Laudo de Acessibilidade

**Análise de Projeto, Área Externa e Área
Interna do Shopping Estação BH
(Belo Horizonte/MG)**

Belo Horizonte, Junho de 2025

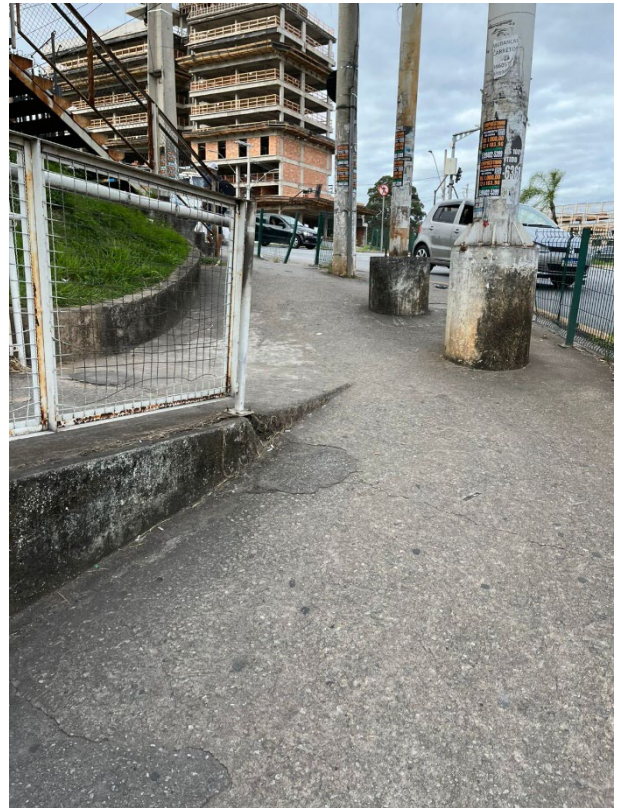
- ✗ No caso da rampa existente na Rua Malibu na interseção com a Avenida Cristiano Machado, próximo ao acesso das docas do Shopping, nota-se o estado de má conservação do guarda-corpo que está em desacordo com o item 6.6.2.8 da NBR9050/2020 e que não possui corrimão fixo ao guarda-corpo conforme o item 6.9.3.2 da NBR9050/2020.

- ✗ A rampa existente na Rua Malibu – no acesso à Estação, não possui, em um trecho, nenhum elemento que configure esse trecho como acessível. Inexistência de guarda corpo e corrimão, conforme os itens 6.6.2.8 e 6.9.3.2 da NBR9050/2020, além de guia de balizamento conforme os itens, 6.6.2.8 e 6.6.3 da NBR9050/Ano2020 e sinalização tátil conforme item 6.4.4 da NBR16537. No trecho da rampa próximo à travessia elevada, já dentro dos limites da Estação, nota-se a inexistência de guia de balizamento conforme os itens, 6.6.2.8 e 6.6.3 da NBR9050/Ano2020 e sinalização tátil conforme item 6.4.4 da NBR16537.

- Garantir rota acessível, para as duas rampas, considerando os itens indicados da NBR9050/Ano2020 e NBR16537.

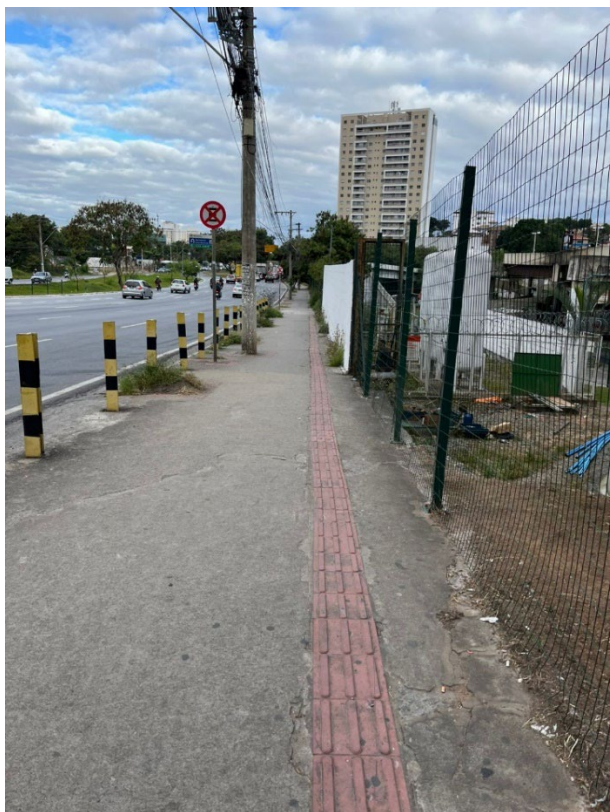
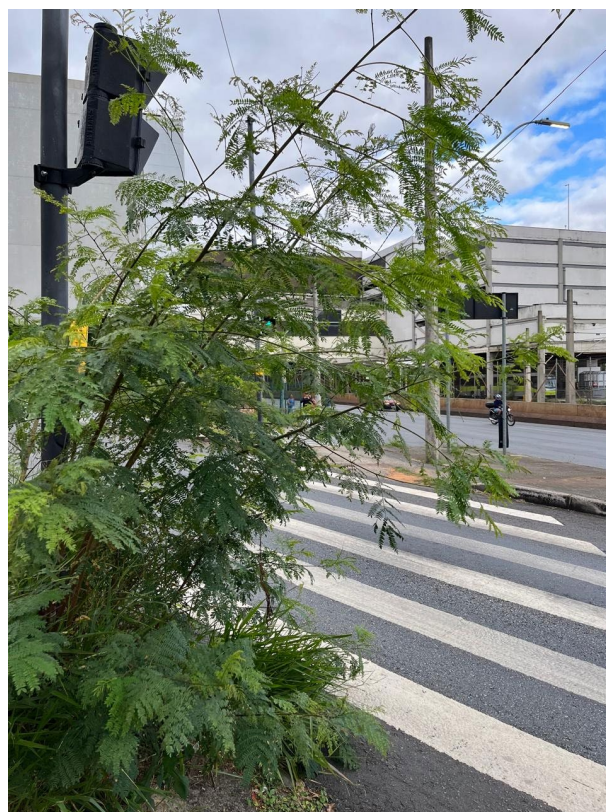
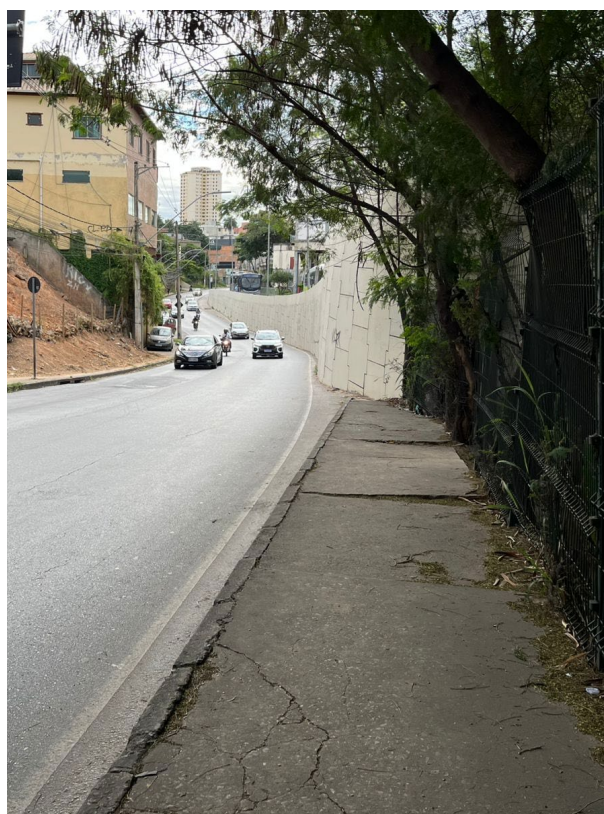
- ✗ Na interseção da Av. Cristiano Machado com a Rua Malibu existem interferências na faixa livre como postes, acesso à passarela existente, pilares, etc. (Item 6.12.3 da NBR9050/Ano2020);

- ✗ Na calçada da Av. Cristiano Machado, após o acesso de estacionamento do shopping até a interseção com a Avenida Vilarinho, a locação do poste inviabiliza a faixa livre, conforme indicado pela foto 04 (Item 6.12.3 da NBR9050/Ano2020);

- ✗ Na Rua Malibu, observou-se que, em pontos onde há parada de ônibus, o espaço é insuficiente para comportar o abrigo e manter faixa livre adequada (Itens 6.12.3 e 6.12.6 da NBR9050/Ano2020).

- ✗ Na interseção da Rua Malibu com a Av. Vilarinho, o acesso à estação pela Av. Vilarinho não conta com calçada, conforme foto 07. Essa condição faz com que os pedestres sejam obrigados a realizar um desvio em seu trajeto, resultando em exposição a situações de risco ao transitarem por um trecho sem infraestrutura adequada para circulação, em desacordo com o item 6.12.3 da NBR 9050/2020, que estabelece a obrigatoriedade de garantir faixa livre e segura para o deslocamento de pedestres.

- ✗ Na interseção da Rua Malibu com a Av. Vilarinho, há a necessidade de poda da vegetação, visto que ela bloqueia a visibilidade do sinal semafórico (Item 6.12.3 da NBR9050/Ano2020);
- ✗ No acesso à estação, observou-se a necessidade de poda no trajeto (Item 6.12.3 da NBR9050/Ano2020);
- ✗ Na Av. Vilarinho, entre Rua Jaboticabeiras e Av. Cristiano Machado, há trechos com degraus na calçada, carros parados irregularmente e vegetação ocupando quase toda a extensão da calçada (Item 6.12.3 da NBR9050/Ano2020);
- ✗ Na Av. Vilarinho, entre Rua Jaboticabeiras e Av. Cristiano Machado, não há faixa livre (Item 6.12.6 da NBR9050/Ano2020);
- ✗ Na Av. Vilarinho, entre Rua Jaboticabeiras e Av. Cristiano Machado, há trechos bem inclinados (Item 6.12.1 da NBR9050/Ano2020).

- Garantir rota acessível, levando em contas as interferências existentes, conforme Item 6.12.3 da NBR9050/Ano2020;
- Implantar calçada no acesso à Estação Vilarinho vindo da Av. Vilarinho, conforme Itens 6.12.3 e 6.12.6 da NBR9050/Ano2020;
- Fazer a poda correta da vegetação para garantir a visibilidade do pedestre na interseção da Rua Malibu com a Av. Vilarinho, bem como no acesso à Estação, conforme Item 6.12.3 da NBR9050/Ano2020;
- Regularizar a calçada da Av. Vilarinho, entre Jaboticabeiras e Av. Cristiano Machado, de forma a garantir a faixa livre (Item 6.12.3 da NBR9050/Ano2020);
- Implantar calçada da Av. Vilarinho, entre Jaboticabeiras e Av. Cristiano Machado, de forma a criar uma faixa livre (Itens 6.12.3 e 6.12.6 da NBR9050/Ano2020).

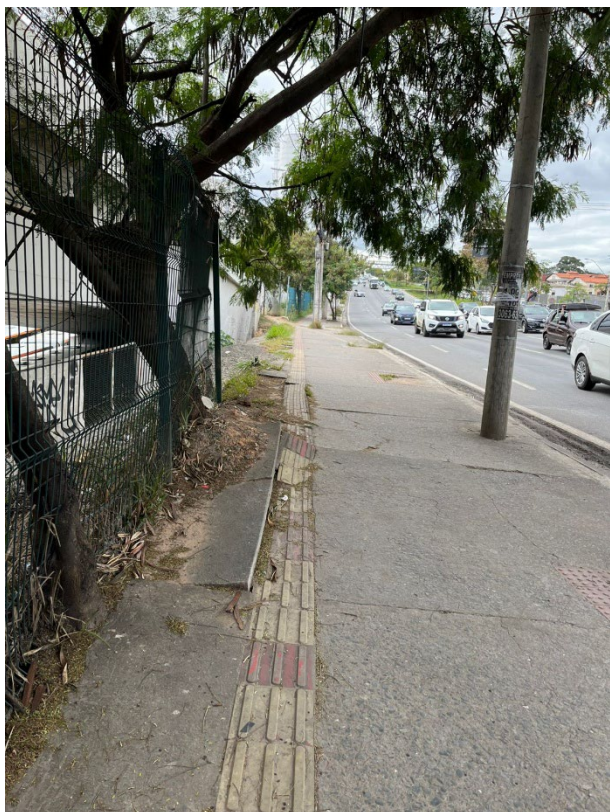
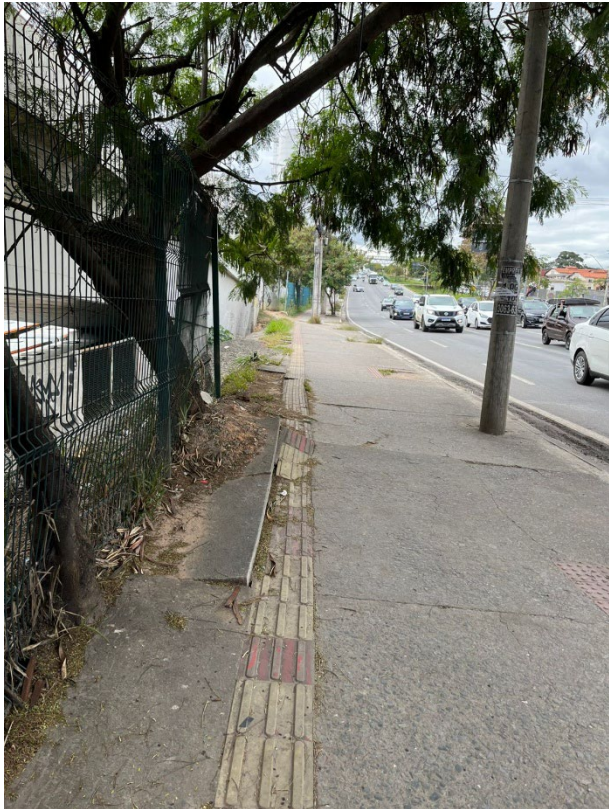
- ✗ Na Av. Cristiano Machado foi observado que, no trecho após o acesso de estacionamento da FAMINAS, até o acesso à passarela na Rua Malibu, o trecho é trepidante em função do tipo de piso utilizado (Item 6.3.2 da NBR9050/Ano2020);

- ✗ Na Av. Cristiano Machado, após o acesso de estacionamento do shopping até a interseção com a Av. Vilarinho, existem alguns pontos de trincas e piso muito trepidante que tornam a superfície irregular (Item 6.3.2 da NBR9050/Ano2020);

- ✗ Na Rua Malibu, observou-se a presença de trincas, um buraco na calçada, além dos elementos de fixação do antigo abrigo ainda não foram retirados (Item 6.3.2 da NBR9050/Ano2020);

- ✗ Na Rua Malibu, observou-se que, em pontos onde há parada de ônibus, o espaço necessário para comportar o abrigo e a faixa livre é pequeno (Item 6.12.3 da NBR9050/Ano2020);

- ✗ Na Avenida Vilarinho, entre Rua das Melancias e Rua Jaboticabeiras, foram observados alguns poucos pontos de irregularidade nas calçadas, mas sem comprometer o deslocamento acessível (Item 6.3.2 da NBR9050/Ano2020);

- ✗ Na Av. Vilarinho na interseção com a Rua das Macieiras, a locação de poste e poste simples de sinalização inviabiliza continuidade da faixa livre (Item 6.12.3 da NBR9050/Ano2020);

- Regularizar o piso da calçada nas aproximações da FAMINAS, conforme Item 6.3.2 da NBR9050/Ano2020;
- Regularizar a calçada existente da Av. Cristiano Machado, de modo a regularizar a superfície e garantir a acessibilidade na faixa livre, conforme Item 6.3.2 da NBR9050/Ano2020;

- Regularizar a calçada existente da Rua Malibu, de modo a regularizar a superfície e garantir a acessibilidade na faixa livre, conforme Item 6.3.2 da NBR9050/Ano2020;

- Propor acréscimo de calçada na Rua Malibu de forma a garantir a faixa livre, conforme Item 6.12.3 da NBR9050/Ano2020;
- Regularizar a calçada existente da Av. Vilarinho, entre Rua das Melancias e Rua Jaboticabeiras, de modo a regularizar a superfície e garantir a acessibilidade na faixa livre, conforme Item 6.3.2 da NBR9050/Ano2020;

- Garantir rota acessível na Av. Vilarinho, levando em contas as interferências existentes, conforme Item 6.12.3 da NBR9050/Ano2020.

Fotos 1 e 2: Caixas de inspeção da Rua Malibu e da Av. Vilarinho, respectivamente.

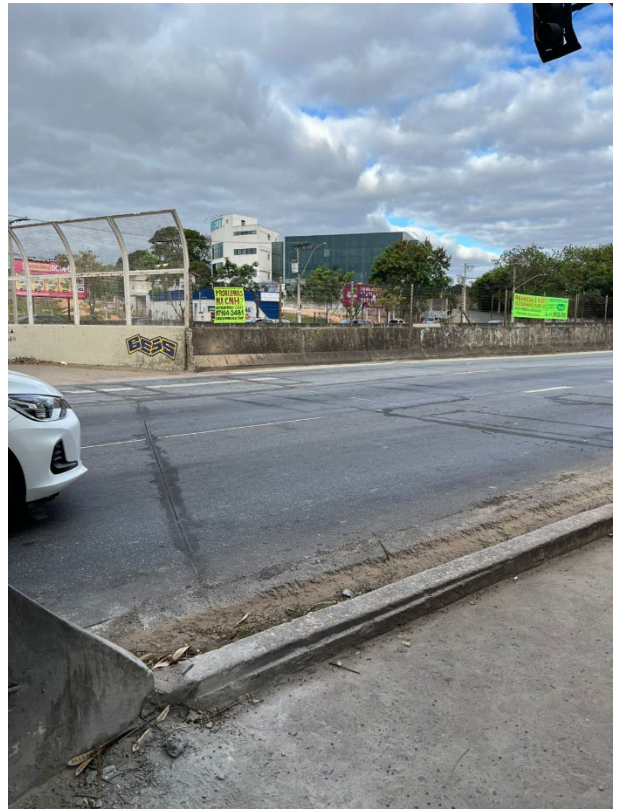
- ✗ Na Rua Malibu observou-se uma caixa de inspeção sem tampa no trajeto (Item 6.3.6 da NBR9050/Ano2020);
- ✗ Na Av. Vilarinho, entre Rua Jaboticabeiras e Av. Cristiano Machado, observou-se uma caixa de inspeção sem tampa no trajeto (Item 6.3.6 da NBR9050/Ano2020).

- Implantar tampa nas caixas de inspeção da Rua Malibu e da Av. Vilarinho, conforme Item 6.3.6 da NBR9050/Ano2020.

Foto 1 e 2: Acessos ao estacionamento do shopping pela Av. Cristiano Machado.

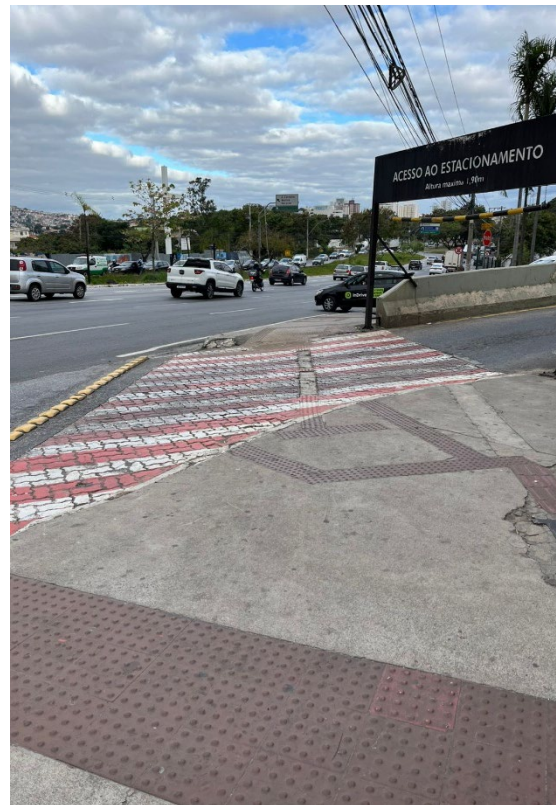
- ✗ No acesso ao estacionamento do Shopping pela Av. Cristiano Machado, não há guia rebaixada específica para veículos. A pista está no mesmo nível da rampa de estacionamento, e a calçada é rebaixada nesse ponto para permitir a travessia de pedestres. Dessa forma, a faixa livre e contínua para pedestres é interrompida (Item 6.12.4 da NBR9050/Ano2020);
- ✗ Na Av. Vilarinho, a guia rebaixada para veículo não está implantada na faixa de serviço e não respeita a faixa livre exclusiva de pedestres. Isso faz com que a calçada apresente cortes e não respeite a inclinação transversal máxima de 3% (Item 6.12.4 da NBR9050/Ano2020).

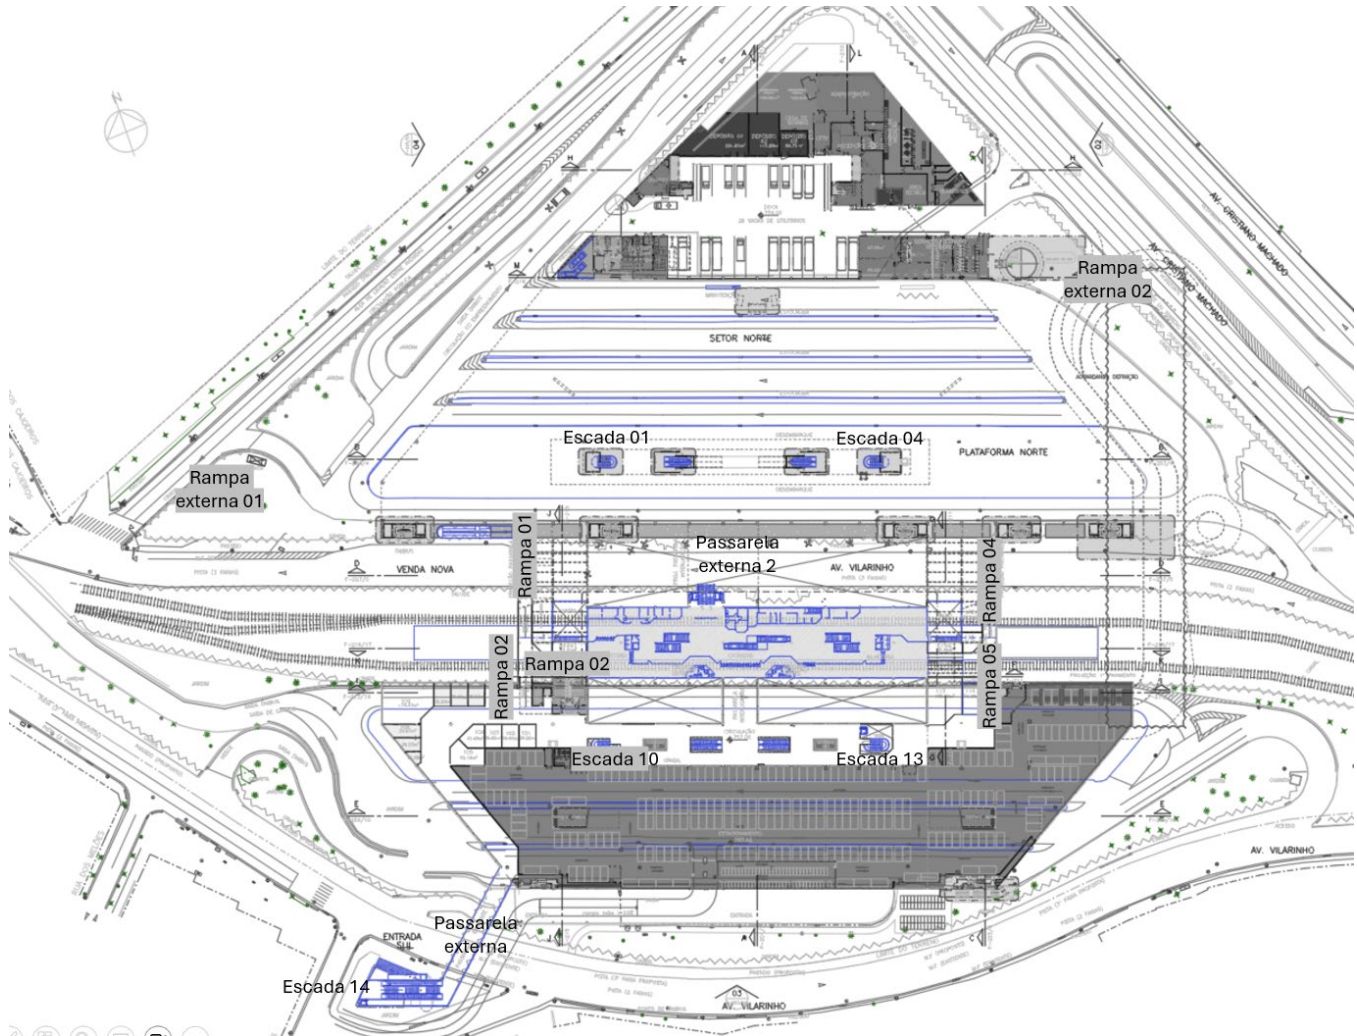
- ✗ A ilha intermediária localizada entre a pista de acesso à área de carga e descarga do Shopping Estação e a pista de acesso dos ônibus à Estação Vilarinho, possui largura inferior a 1,20m (Item 6.12.3 da NBR9050/Ano2020).

- Implantar ilha intermediária respeitando a largura mínima de 1,20m na interseção da Rua Malibu com a Av. Cristiano Machado, conforme Item 6.12.3 da NBR9050/Ano2020.

Fotos 7 e 8 e 9: Acesso ao Metrô por rampa – Avenida Vilarinho pista sentido bairro.

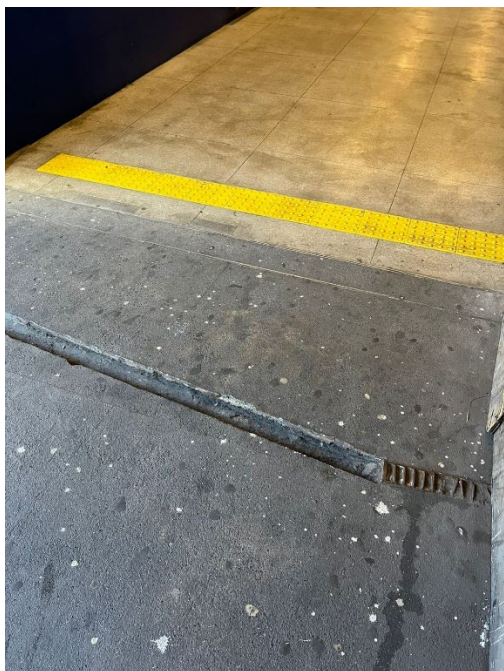
- ✗ Na foto 9, há uma descontinuidade na superfície, o que representa risco de tropeço (item 6.4.1 da NBR 9050/2020, que exige superfícies planas, estáveis e contínuas).

- Eliminar a barreira arquitetônica gerada pela escada existente, de modo a transformar o acesso em rota acessível integralmente por rampa.
- Corrigir a descontinuidade e as irregularidades da superfície do piso, foto 9, garantindo um piso plano, estável e contínuo, conforme exigido pelo item 6.4.1 da NBR 9050/2020, prevenindo riscos de tropeço.

Foto 10

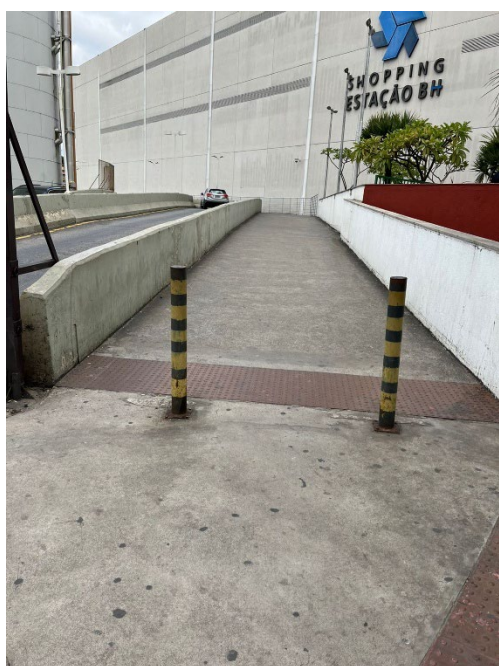
- ✗ Na foto 10, a implantação das balizas configura uma interferência na faixa livre, contrariando o item 6.12.3 da NBR 9050/2020, que determina que a faixa livre deve ser contínua e desobstruída.
